東海第二発電所

耐津波設計方針について

〔 第520回審査会合(平成29年10月17日)時
の指摘事項に対する回答 〕

平成29年10月20日

図2 試験装置(参考)

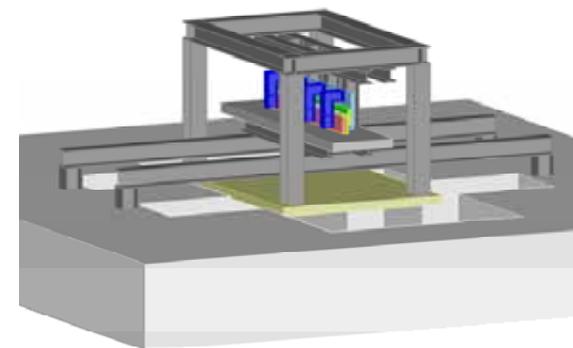
止水板の追従性として、解析での確認に加え、試験についても検討し、方針及び実施時期を示した上で、設置許可断面と工認断面の範囲を整理して示すこと。

○供試体：実機と同仕様の実規模サイズの供試体を製作 ○模擬範囲：止水体2枚(各2m)を連結

○地震動：基準地震動 S_s の水平・鉛直加速度を同時入力

○止水板の地震時の追従性：止水板の動作に異常がないことを確認する。

○水密ゴムの健全性：止水板による水密ゴムの噛み込み、摺動による亀裂・破損がないことを確認する。

図3 止水機構の構造

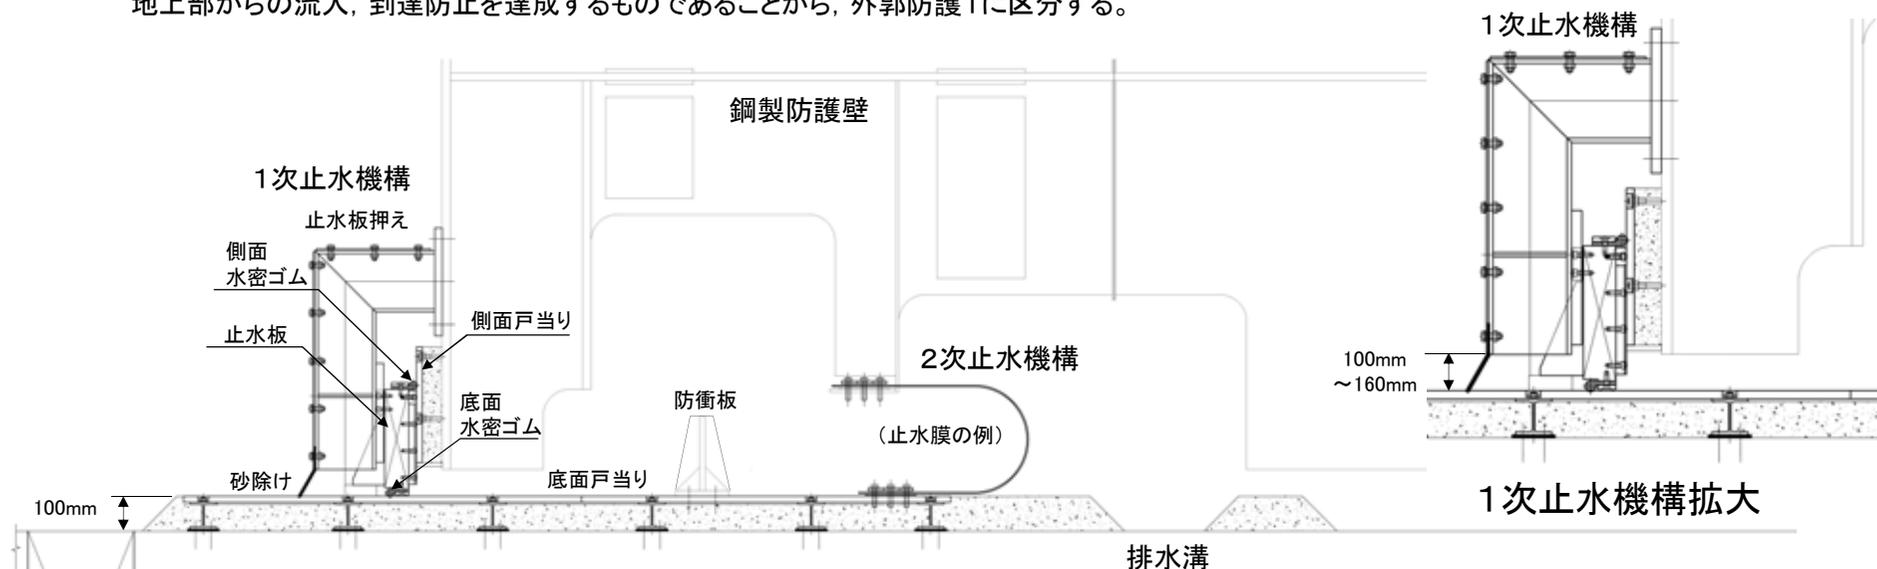
止水機構の多重性又は多様性について、損傷モードを含めて検討し、設計方針について設置変更許可申請書及びまとめ資料に反映すること。

止水機構の損傷又は保守に伴う一時的な機能喪失時においても、津波に対する防護機能が維持できるように、現状の止水機構(以下「1次止水機構」という。)のバックアップとして、2次止水機構を設置する。

- (1) 2次止水機構の追加設置に当たっては、共通要因故障(止水板の追従性不良等)による同時機能喪失が生じないよう多様性を図ることとし、1次止水機構の構造と異なる止水膜又はシートジョイントによる構造を採用する。
- (2) 止水膜及びシートジョイントについては、想定する津波荷重に対して十分な耐性を有するものを採用するが、1次止水機構の取り外し時に津波の襲来を想定すると、漂流物が2次止水機構に到達する可能性があることから、2次止水機構前面に防衝板を設置し、漂流物による損傷を防止する設計とする。
- (3) さらに2次止水機構の後段には、2次止水機構からの漏水の可能性を考慮し、漏水を収集・排水可能な排水溝を設置する設計とする。
- (4) これら対策により、基準津波の遡上波の重要な安全機能を有する海水ポンプが設置されたエリアへの到達、流入防止(外郭防護1※)を確実なものとする。

図1 小型漂流物の流入経路

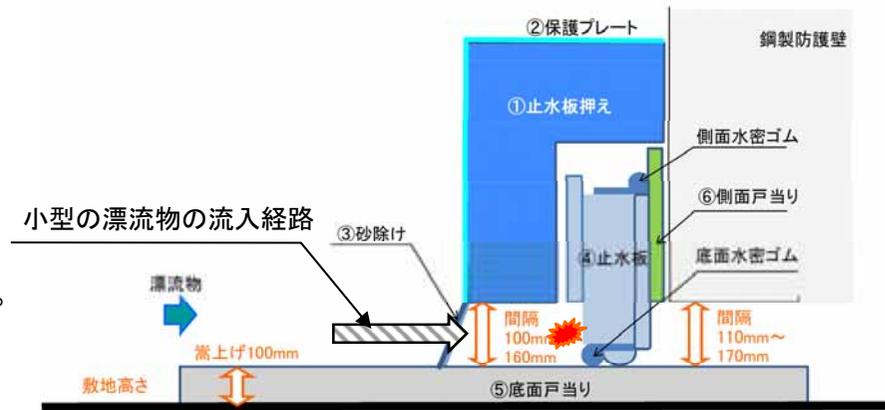
止水板に衝突する漂流物として、小型植生以外に石の衝突を考慮した止水板の健全性について評価すること。

評価に当たっては、止水機構前面で想定される石は、周辺状況から砂利程度と考えられるが、地震によるコンクリート路盤等の損傷・剥離による塊状コンクリートや、津波により敷地周辺から同伴される石を想定するとともに、止水機構の最大隙間16cmを考慮し、保守的に□16cmの石(約13kg)を考慮した。

①止水板押えと⑤底面戸当りの隙間が0.16mであるため、石の大きさを0.16m×0.16m×0.16m(仮定)とした。

$$F = mv/L = 7.7\text{kN}$$

漂流物荷重は、植生(0.89kN)及び石(7.7kN)に対し許容限界は240kNであり十分な裕度を確認した。
